Rapport de l'Inspection des installations classées

Visite d'inspection du 13/06/2022

ELKEM SILICONE France S.A.S.

Références : UDR-CRT-22-109

Schéma de l'installation concernée par la fuite de xylène/isopropanol (IPA) – transmis par l'exploitant

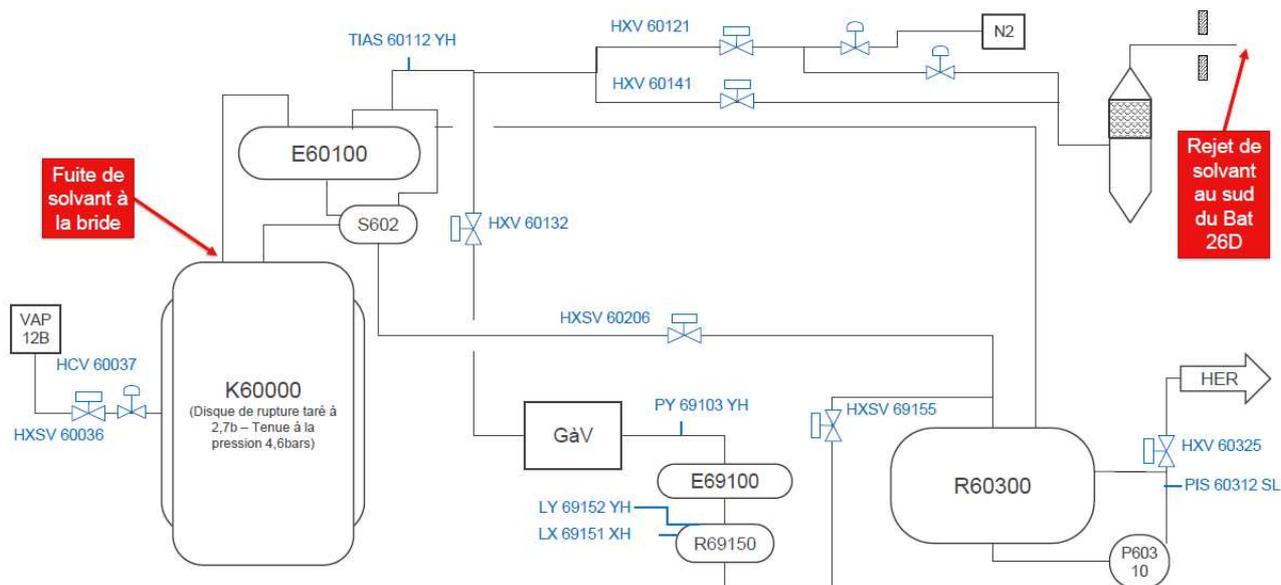
Les actions correctrices de l'analyse de l'événement transmis par l'exploitant fait état de la fermeture de la vanne HXSV 60206 lors de la détection de pression basse 60312. Cette fermeture de vanne n'est pas reprise dans le déroulé de l'événement et ne fait pas partie de la description de l'événement faite par l'exploitant.

L'exploitant propose, sur détection de niveau haut dans le pot des incondensables de mettre en place le réacteur sous respiration d'azote. Le fonctionnement du système split-range tel que décrit par l'exploitant entraîne un raccordement du réacteur vers la ligne d'événement plutôt que sur la ligne d'injection d'azote en fonction de la pression dans la tuyauterie. Aucune garantie n'est apportée sur l'injection d'azote plutôt que l'envoi du ciel gazeux du réacteur à l'événement (comme cela s'est produit lors de l'incident) selon les situations conduisant à un niveau haut dans le pot des incondensables.

L'exploitant a mis en place une temporisation sur l'inhibition du détecteur de pression 60312 au démarrage de la pompe. Il a été constaté en inspection, en utilisant le système MES de l'exploitant, que sur la période de janvier à fin mars, 8 déclenchements de la détection de pression basse du PIS 60312 étaient enregistrés. L'exploitant n'a pas analysé l'efficacité de la mesure mise en place et notamment les causes de ces déclenchements .

La description de l'événement faite par l'exploitant indique que la pompe à vide a continué à fonctionner alors que la vanne en amont de cette pompe à vide (HXV 60132) était fermée. L'inspection a posé la question à l'exploitant du risque de contrainte que représentait le fonctionnement de la pompe à vide sur la tuyauterie entre la vanne et la pompe à vide en cas d'isolement. L'exploitant n'a pas su répondre lors de l'inspection.

Demande 3 : L'exploitant précisera si le déclenchement du détecteur de pression PIS 60312 déclenche la fermeture de la vanne HXS 60206 sur détection de pression basse et si c'est le cas, il précisera quelles conséquences cette fermeture de vanne a eu sur le déroulé de l'événement et notamment sur le fait que la pression du pot de volatiles restait supérieure à la pression dans le pot des incondensables empêchant sa vidange.

Demande 4 : L'exploitant devra proposer à l'inspection une sécurisation de la mesure conduisant sur détection de niveau haut dans le pot des incondensables à la mise en place du réacteur POLY 504 sous respiration d'azote afin d'éviter la possibilité d'un rejet intempestif de produit au niveau de l'événement. Certaines mesures évoquées en inspection devront faire l'objet d'une analyse de la part de l'exploitant : vérification de la pression avant ouverture de la ligne du split-range ou ligne d'azote dédiée,... Un échancier de mise en œuvre de cette mesure devra être proposé.

Demande 6 : L'exploitant analysera les causes des déclenchements du détecteur de pression PIS 60312 depuis la mise en place de la temporisation d'inhibition afin de s'assurer de l'efficacité de la mesure mise en place. Il partagera cette analyse avec les opérateurs de terrain. Si la mesure s'avérait insuffisante, d'autres mesures seront proposées à l'inspection.

Demande 9 : L'exploitant complétera son analyse de l'événement en précisant les contraintes et les risques d'un fonctionnement avec une pompe à vide en fonctionnement sur une tuyauterie isolée en amont par une vanne fermée. L'exploitant intégrera à son rapport d'accident, les risques identifiés et les mesures correctives envisagées le cas échéant pour y remédier.
